RESOLUCION No. 1708

"POR MEDIO DEL CUAL SE NIEGA UN PERMISO DE VERTIMIENTO DE AGUAS RESIDUALES DOMÉSTICAS PARA UNA ESTRUCTURA DE VIVIENDA (PAREDES LEVANTADAS) SIN TERMINAR EN EL PREDIO LOTE 48 CONDOMINIO CAMPESTRE BONANZA- VEREDA EL GUAYABO VEREDA LA TEBAIDA Y SE ADOPTAN OTRAS DISPOSICIONES"

"CONCEPTO TÉCNICO DE NEGACION PARA TRÁMITE DE PERMISOS DE VERTIMIENTOS – CTPV- 204 - 2023

EXPEDIENTE: 15559 de 2022

Imagen 1. Área del predio.

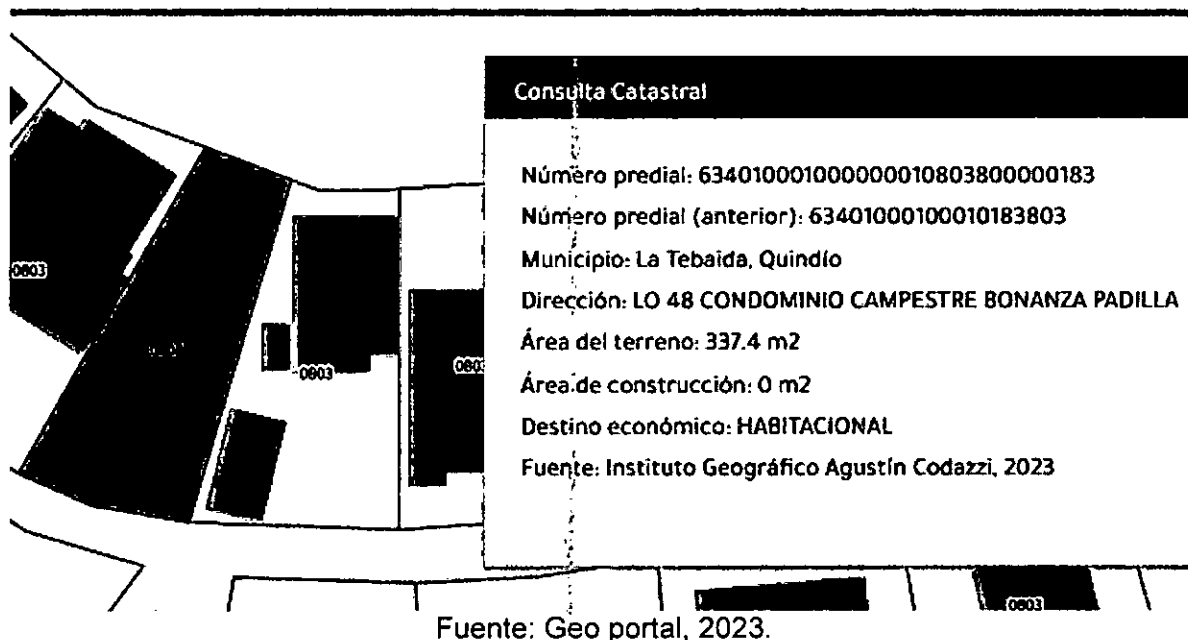
De acuerdo a la ficha catastral aportada se encontró el predio Lote 48 condominio campestre Bonanza, el cual cuenta con un área aproximada de 337.4 m².

Imagen 3. Uso de suelos.

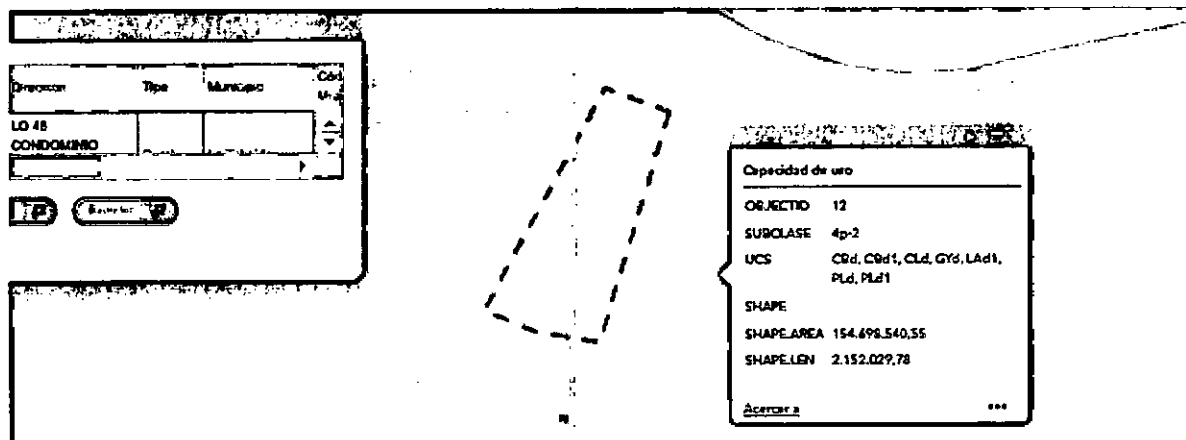
El Predio se ubica sobre sub clase agrologica 4p-2. con uso recomendado Cultivos densos y de semibosque; sistemas agroforestales especialmente silvopastoriles.
